LINHA DO NORTE

PROJETO E ESTUDO DE IMPACTE AMBIENTAL PARA A QUADRUPLICAÇÃO DO TROÇO ENTRE CASTANHEIRA DO RIBATEJO E AZAMBUJA

**TOMO 10.00.00 – ADITAMENTO 1 – RESPOSTA AO PEDIDO DE ELEMENTOS ADICIONAIS PARA
EFEITOS DE CONFORMIDADE DO EIA**

Figura 1 - Perfil – tipo de intervenção na via férrea

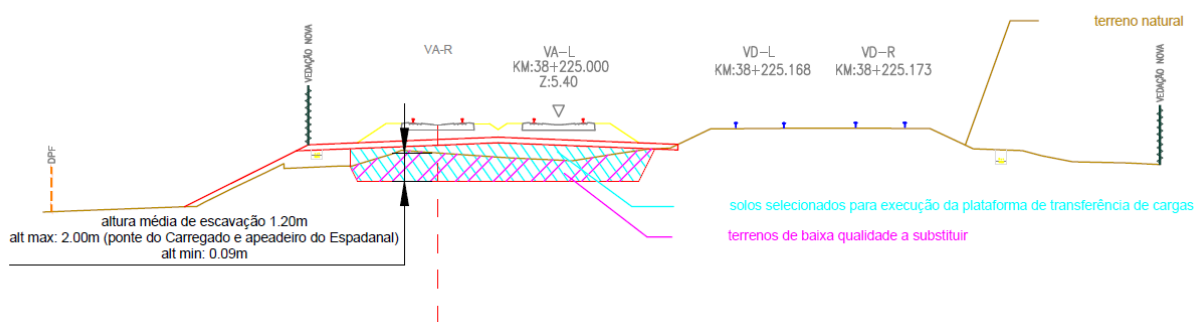
1.5. Representar em cartografia os troços em aterro e em escavação e quantificar as respetivas áreas e volumes.

Deste modo o termo “escavação” não é o mais adequado para descrever a intervenção em causa já que, trata-se, efetivamente, de uma remoção de materiais de aterro considerados inadequados à data e sua posterior substituição por materiais de aterro de melhor qualidade.

De um modo geral pode referir-se que, ao longo de todo o traçado, ocorrerá uma remoção de materiais cuja profundidade de remoção atingirá os 2,0 m. Após a referida remoção proceder-se-á à colocação de novos materiais.

Na figura seguinte apresenta-se um perfil transversal-tipo da remoção de materiais e posterior aterro a executar na linha férrea.

Os valores máximos ocorrem, de forma pontual, na Ponte do Carregado e no Apeadeiro do Espadanal da Azambuja.
